ВАЖНО ПРОЧИТАТЬ ПЕРЕД УСТАНОВКОЙ КОМПЛЕКТА

Для решения проблем дизельного двигателя 1.5 BlueHDi, разработанного PSA, и во избежание возможного обрыва цепи ГПМ, компания IJS GROUP усилила цепь и изменила конструкцию натяжителя.

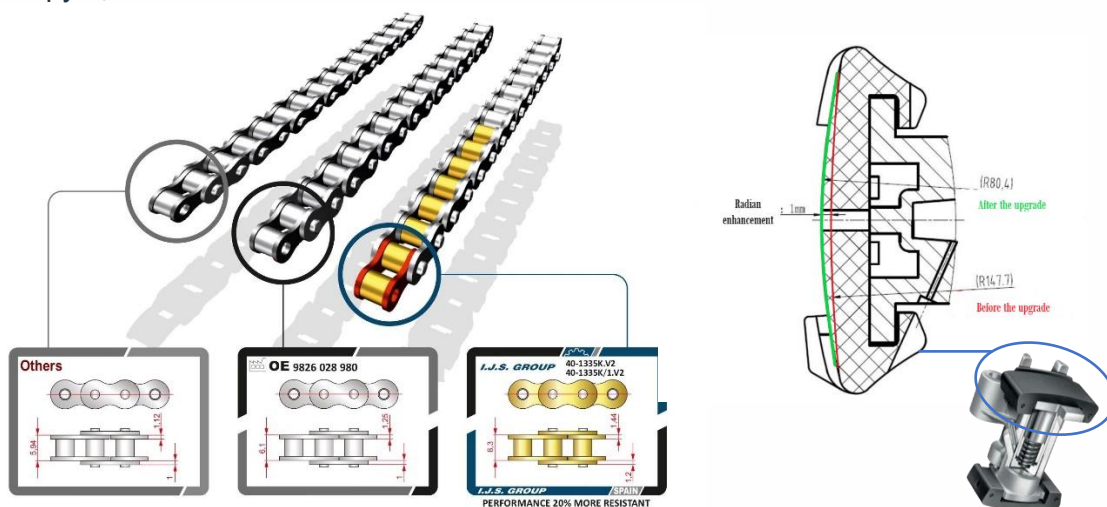
Комплекты цепей 40-1335K. V2 и 40-1335K/1.V2 рекомендуются только для дизельных двигателей 1.5 BlueHDi, не имеющих признаков преждевременного износа.

В случае преждевременного износа комплекта цепи, а также в зависимости от повреждений, обнаруженных в ходе проверок, мастерским рекомендуется установить **ПОЛНЫЙ КОМПЛЕКТ** с кодом 40-1333 FULL KIT и цепью шириной 8 мм вместо цепи шириной 7 мм.
